SERVICE INFO – INA 0188

Рычаг натяжителя 533 0075 30

Проверьте длину резьбы крепежа

Рисунок: Справа старая конструкция, слева новая

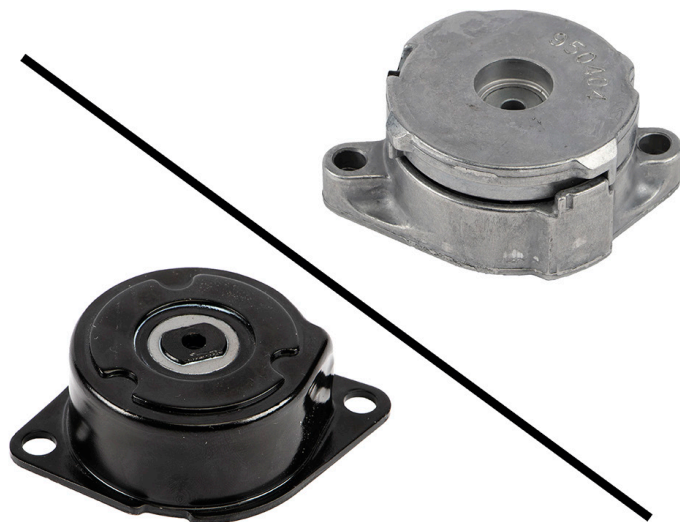
В рамках постоянного развития продукции натяжитель 533 0075 30 был модифицирован. Для правильной установки новой конструкции требуются короткие болты. Болты M8x35 заменены болтами M8x22.

В Сервисном бюллетене показаны визуальные отличия предшествующей конструкции (Рис. справа) и новой конструкции (Рис. слева).

Для правильной установки нового натяжителя 533 0075 30 используйте только болты M8x22!
